**CALLE 16 DE SEPTIEMBRE NO. 38,
ESQUINA CON CALLE BOLIVAR,
COL. CENTRO,
ALCALDÍA CUAUHTÉMOC**

Me refiero a sus atentos oficios DGIF/170/2020 y DGIF/228/2020 de fechas 11 de febrero y 25 de febrero del año en curso, respectivamente, mediante los cuales nos solicita en concreto la validación de los dictámenes estructurales del Edificio Alterno, ubicado en calle 16 de Septiembre No. 38 esquina con calle Bolívar, Col. Centro, Alcaldía Cuauhtémoc y en específico se verifique la capacidad de carga máxima del primer nivel en el que se pretende resguardar acervos, considerando los dictámenes estructurales que esa Dirección General adjunto para ello.

COMENTARIOS A LOS DICTAMENES

Vista de la junta de colindancia norte.
La separación es del orden de 10 cm constante en toda su altura.

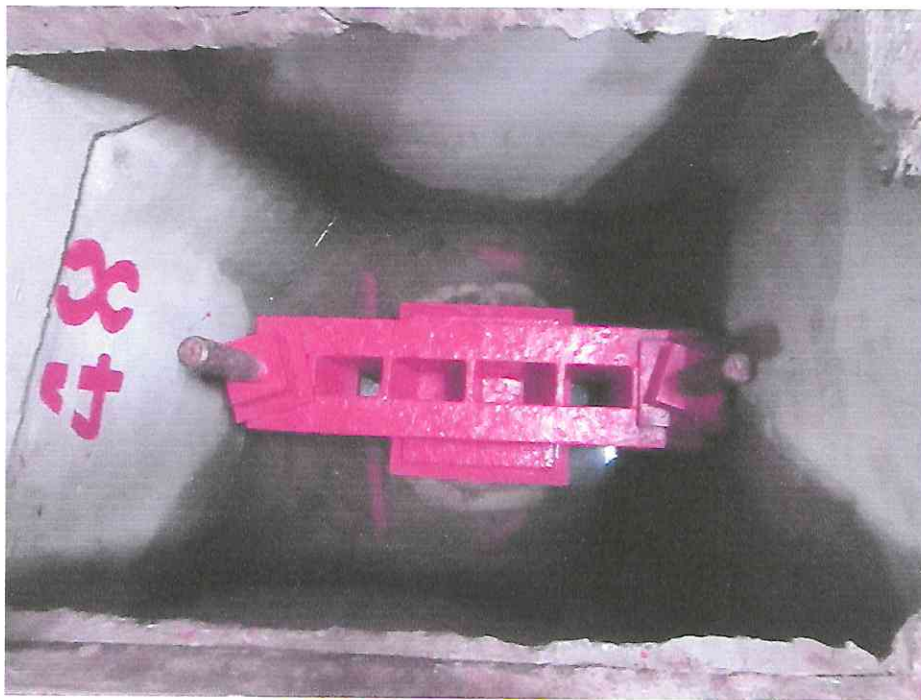
Las banquetas alrededor del edificio manifiestan un buen comportamiento de la cimentación del edificio.
No se apreciaron asentamientos diferenciales ni emersiones de la estructura.

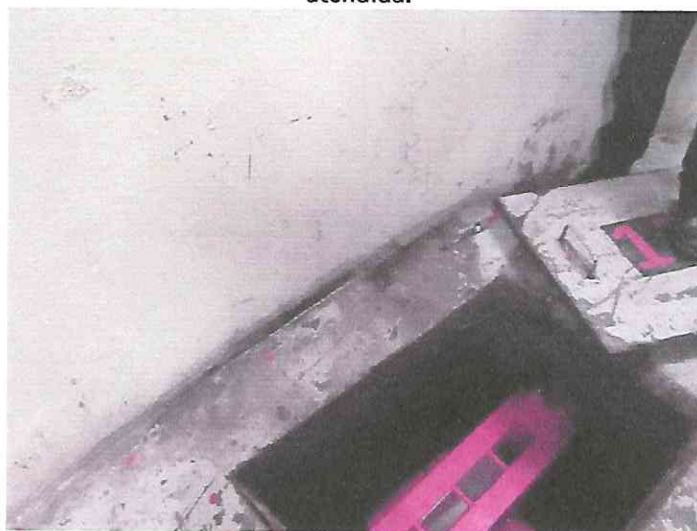
Como se observa las celdas de los pilotes de control tienen agua proveniente del nivel freático. Las celdas que contienen los pilotes de control exhiben un tirante de agua de entre 10 y 15 cm.

Vista de la atención al público de la biblioteca y parte del acervo en planta baja y mezzanine.

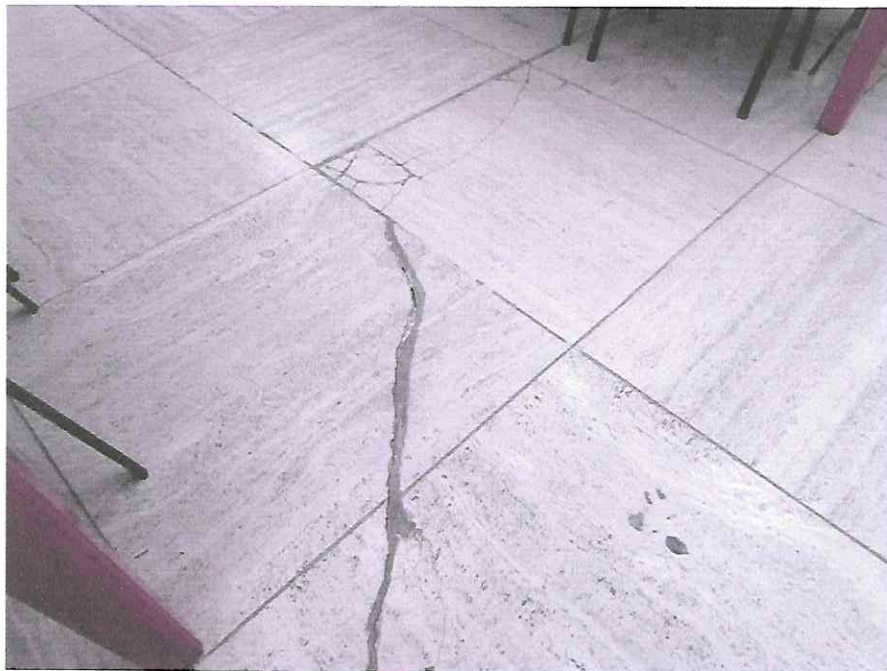
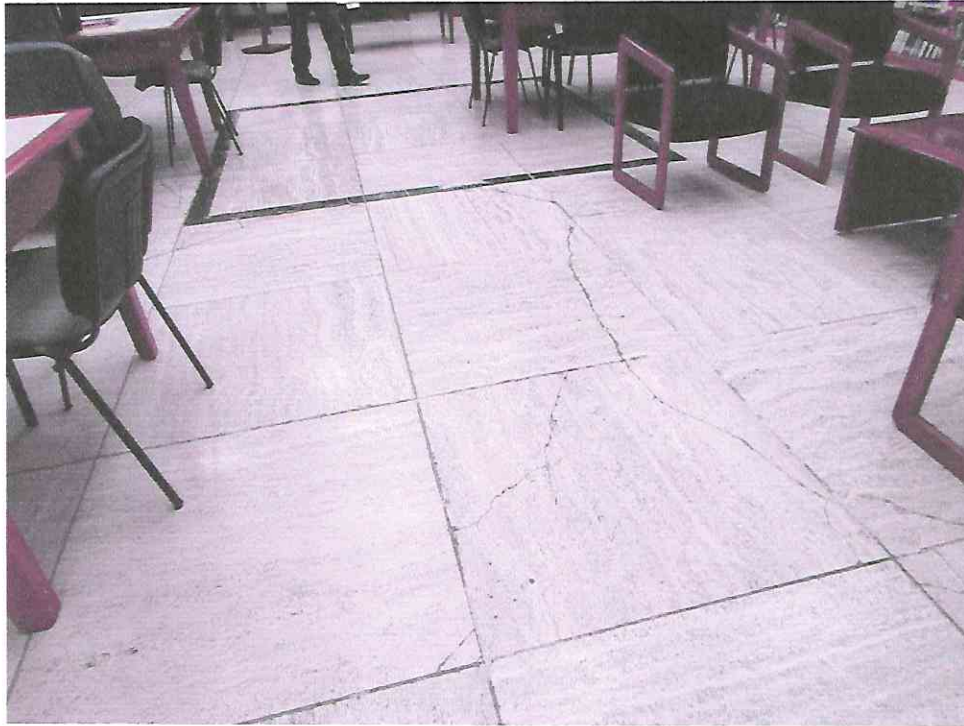
Las columnas del área central están recubiertas con mármol, se apreciaron en buenas condiciones.

Existen algunas columnas intermedias que se localizan entre los archivos del acervo en planta baja.

Vista de una de la unión columna-trabe del primer nivel.

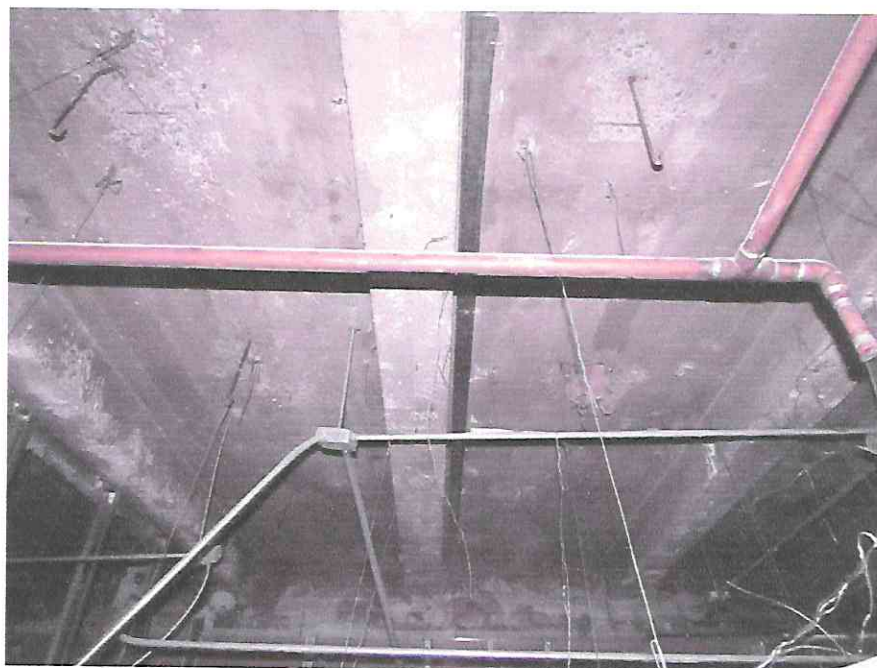
Primer nivel. Las losas cuentan con trabes secundarias de acero distribuidas en forma equidistante.

Vista de la escalera de servicio principal ubicada en el costado oriente del inmueble.

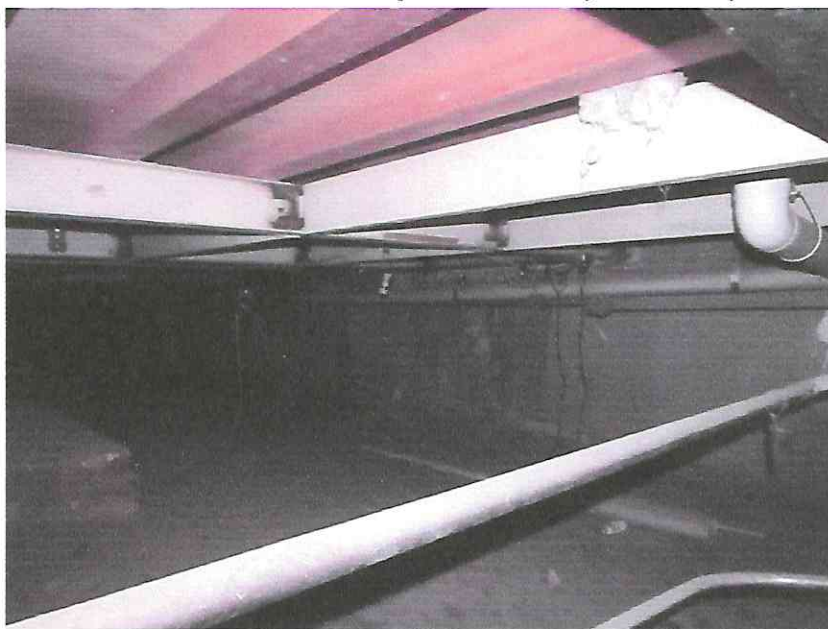
Los elementos estructurales del segundo nivel, se encuentran sanos.
